ID: Codice procedura (ID_VIP/ID_MATTM):10844

Impianto per la produzione di energia elettrica da fonte eolica, costituito da 6 aerogeneratori della potenza complessiva di 37,2 MW, un sistema di accumulo da 25 MW e relative opere connesse in località "Rempillo" nel comune di Pitigliano (GR).

TESTO DELLE OSSERVAZIONI

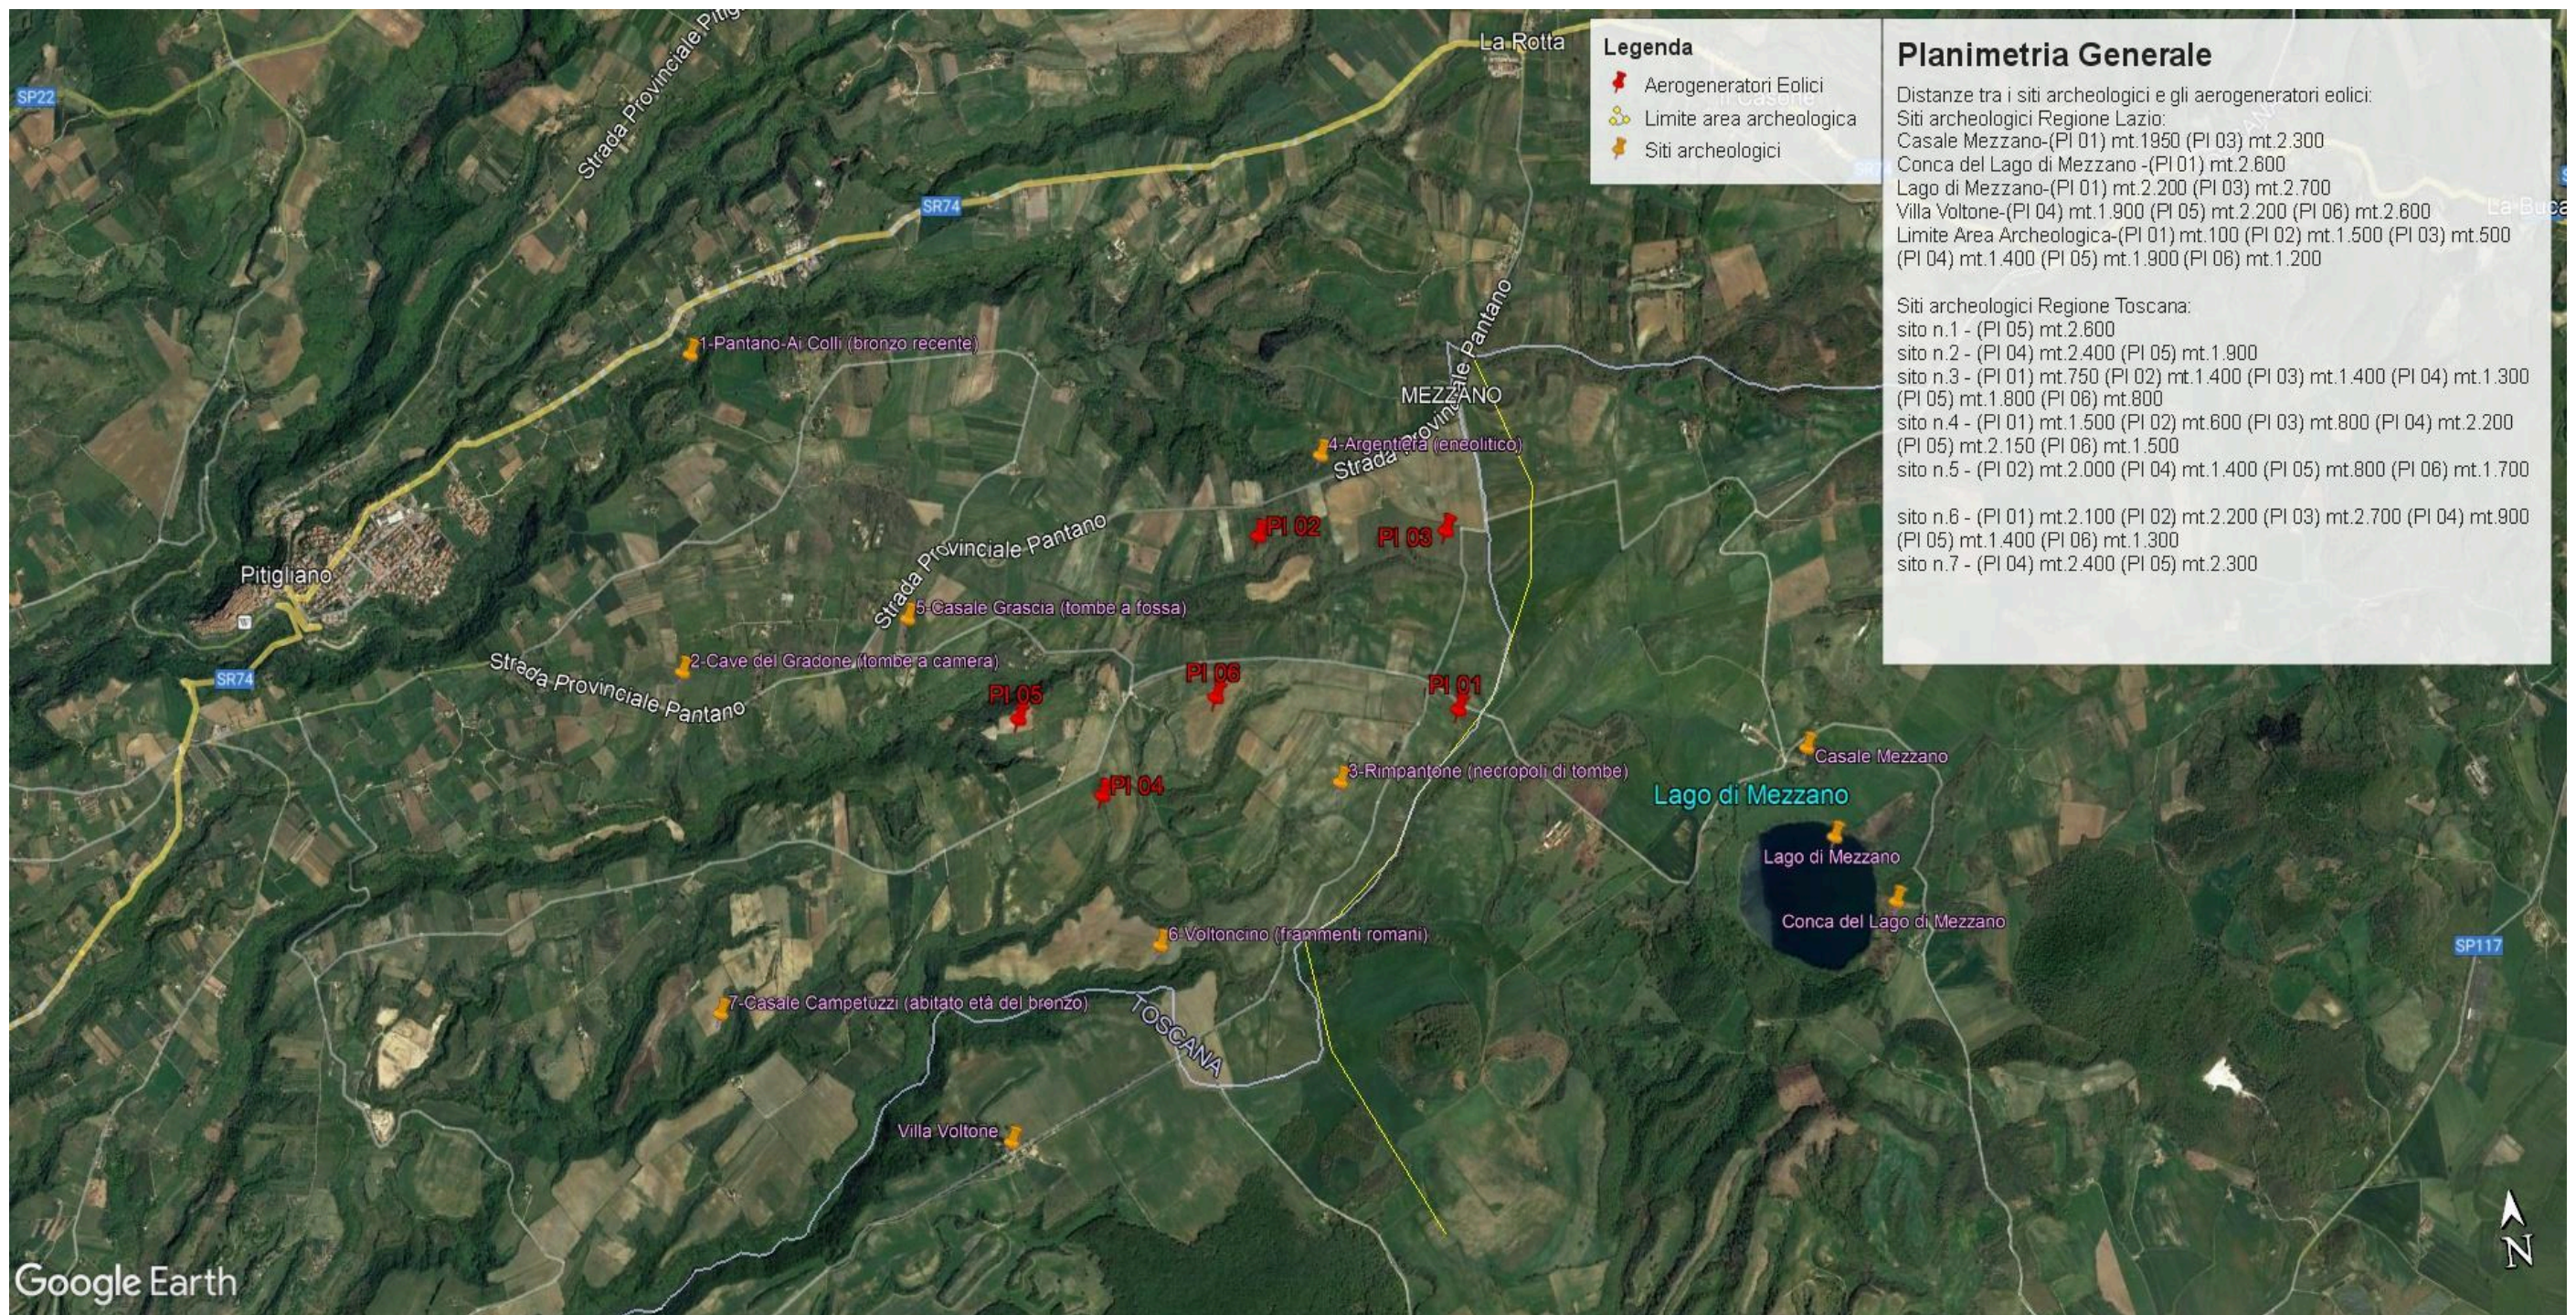
di Latera ...” già citati) e tantomeno viene detto che i sei aerogeneratori sono ubicati all’interno delle fasce buffers dei tre chilometri del primo vincolo nominato e di altri beni naturalistici, come già evidenziato, anche di interesse internazionale per l’avifauna. Come non vengono citati gli impianti eolici in progetto al MASE nel territorio di Valentano (ancora in verifica amministrativa), gli impianti del minieolico su territorio farnesano (3 Torri alte 60 metri) già installate in località Poggio del Crognolo (Farnese), l’impianto eolico industriale “Vallerosa” (7 aerogeneratori alti 200 metri e larghi 158 metri) in procedura VIA presso la Regione Lazio, gli impianti del minieolico già presenti a Valentano, Cellere e Piansano e i due progetti in procedura VIA alla Regione Lazio di 10 aerogeneratori complessivi alti 200 metri nel Comune di Ischia di Castro. La valutazione del cumulo non prende neanche in considerazione gli impianti industriali di fotovoltaico e agrivoltaico in progetto a Valentano, Ischia di Castro, Cellere. L’impianto geotermico in procedura Via al MASE, progettato nella Caldera di Latera.

Immagine n. 5 Intervisibilità degli impianti eolici della provincia di Viterbo anche in quella di Grosseto, in particolare nel pitiglianese.

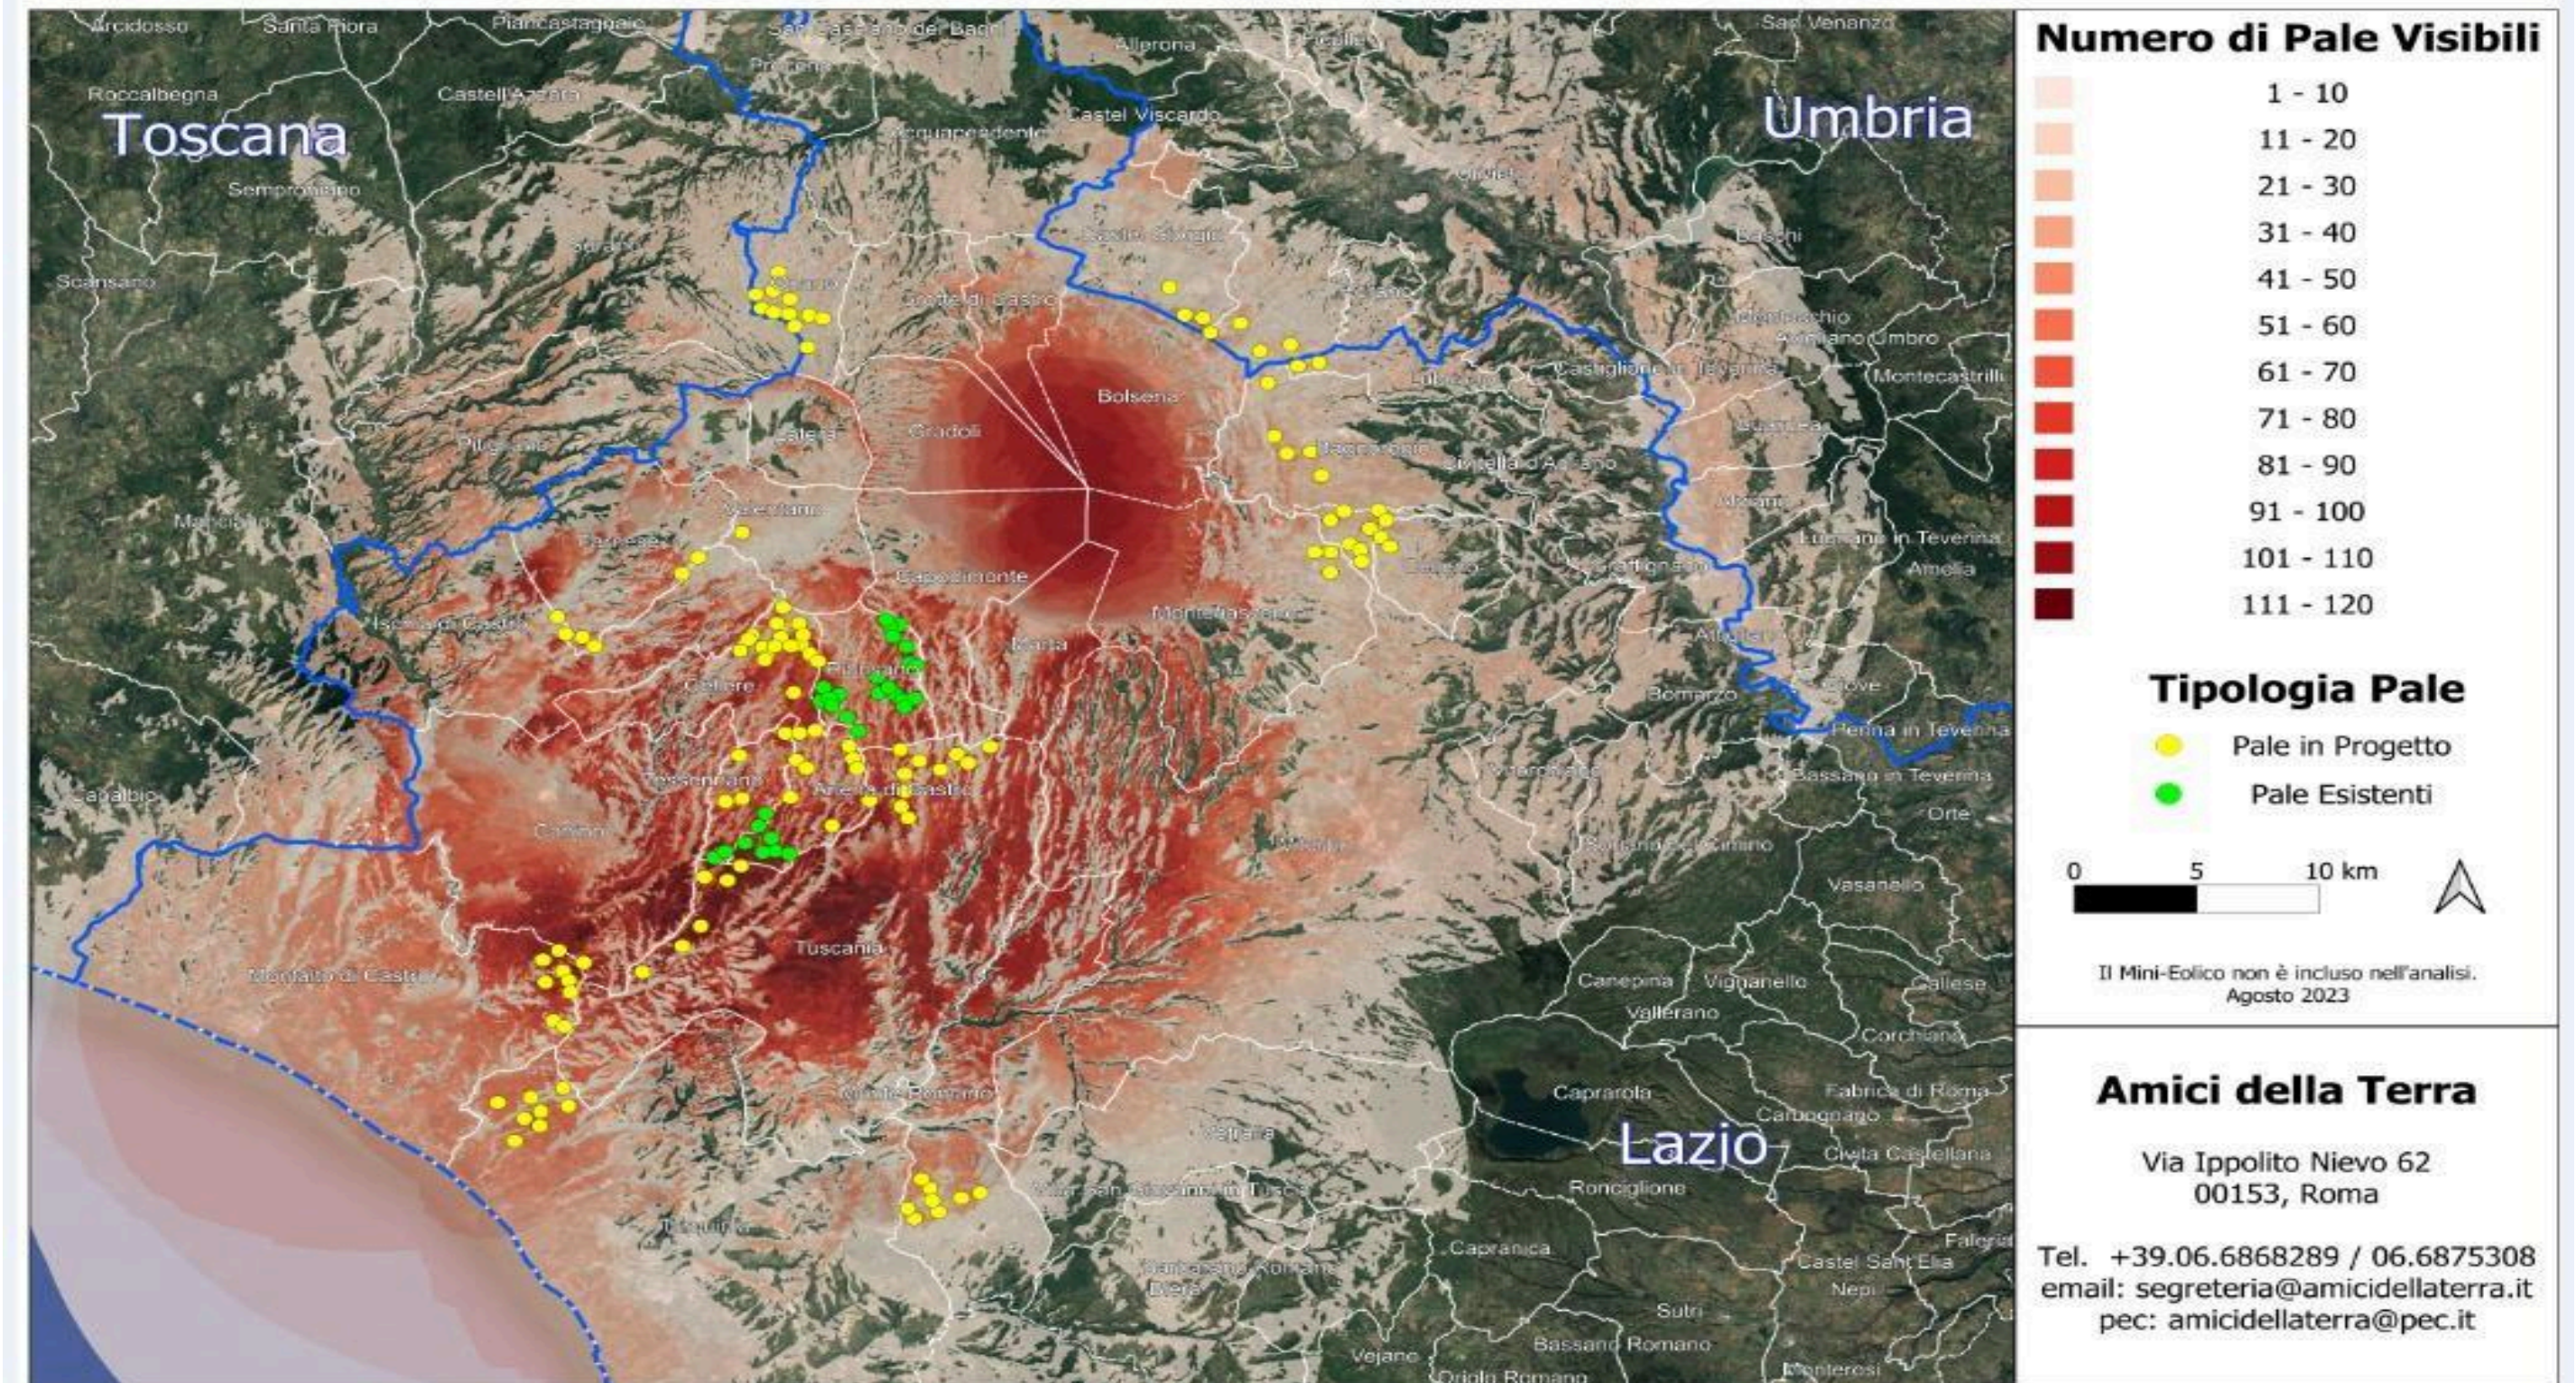
Quindi anche la Regione come Ente deputato dalla normativa nazionale a legiferare sulle aree idonee e non idonee si è espressa riguardo al fatto che abbia assolto ai doveri e alle quote stabilite dal PNIEC e in ambito regionale la provincia di Viterbo è stata quella con il più alto tasso di impianti FER tra tutte e quindi ormai satura ed il cumulo degli impianti FER installati, autorizzati e in progetto rappresenta una elevata criticità per la sostenibilità ambientale di ulteriori eventuali iniziative, L'impianto eolico “ Rempillo” pur essendo “esterno al confine provinciale e regionale ma nelle sue immediate vicinanze (a soli 100 metri i primi due aerogeneratori) oltre ad impattare sul territorio e sulle economie di tre Comuni del Lazio (Farnese, Valentano e Latera) si trova nelle fasce di rispetto dei Beni di notevole interesse pubblico come si è evidenziate nelle Osservazioni nn. 1 e 2 e crea anche degli impatti negativi anche sui beni naturalistici come verrà dettagliato nell'Osservazione n. 4. Inoltre andrebbe a sommarsi al già enorme cumulo di impianti eolici e fotovoltaici e geotermici che già creano una elevata criticità ambientale nella provincia di Viterbo e interferiscono anche con il

territorio toscano come si può vedere dalle immagini nn. 4 e 5 dell'Allegato n. 1.
